AVIS DÉLIBÉRÉ SUR

LE PROJET D'UNE CENTRALE PHOTOVOLTAÏQUE AU SOL

COMMUNE DE SAINT JEAN DES ÉCHELLES (72)

n° PDL-2021-5798

Plan masse du projet – source : résumé non technique de l'étude d'impact.

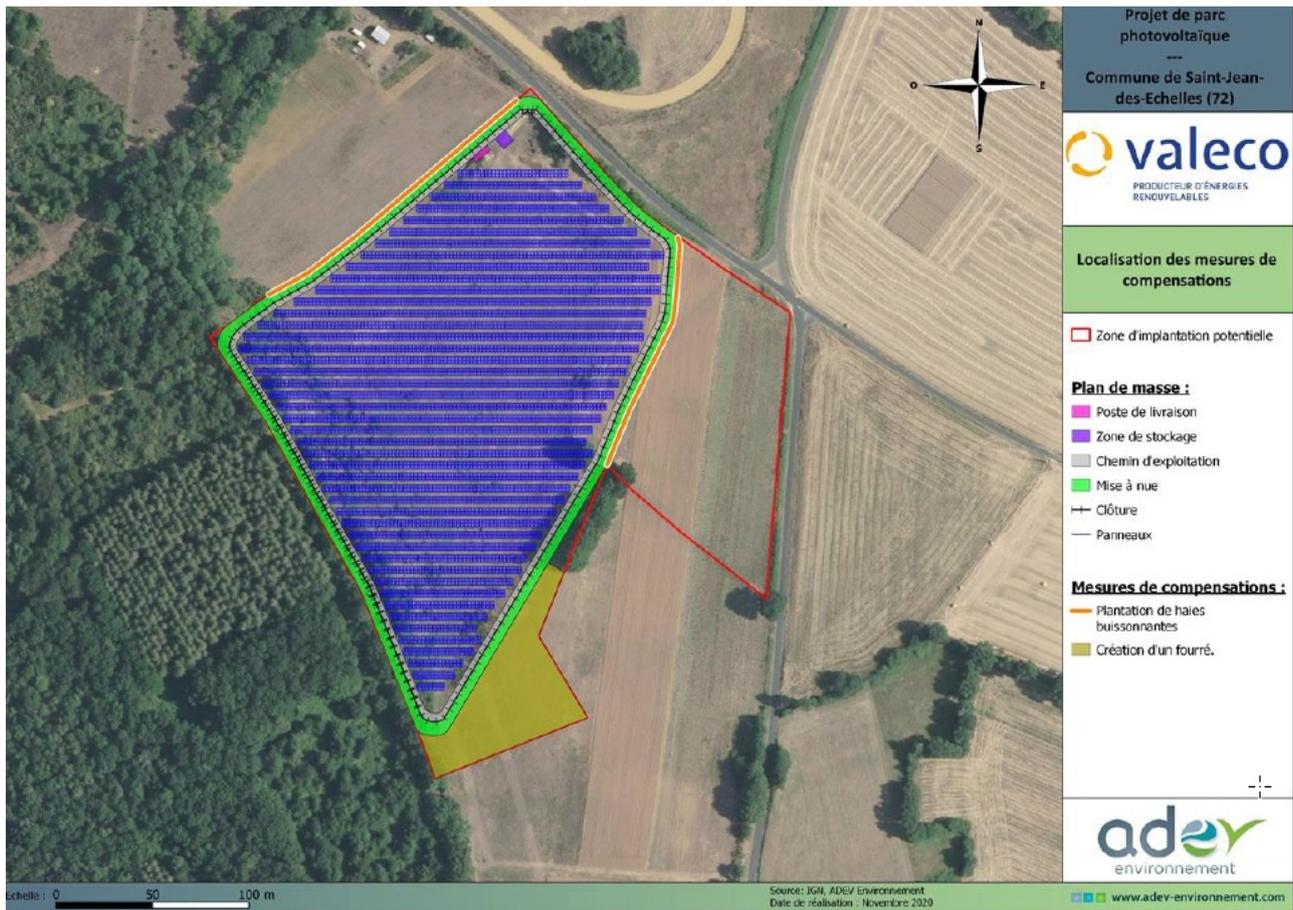
Les milieux identifiés comme les plus sensibles sont intégralement détruits par le projet sans recherche d'évitement. Le secteur sur lequel l'enjeu est considéré comme le plus faible (zone de monoculture intensive) est évité au détriment de la lisière de fourrés abritant notamment la zone de nidification du Bruant jaune. Pour seul argument, le porteur de projet avance que le périmètre retenu correspond à l'emprise de l'ancienne carrière. Il apparaît dès lors nécessaire de s'interroger sur le périmètre d'étude retenu initialement, comprenant des parcelles cultivées hors de l'emprise stricte de l'ancienne carrière, qui étaient à écarter ab initio car incompatible avec l'usage projeté.
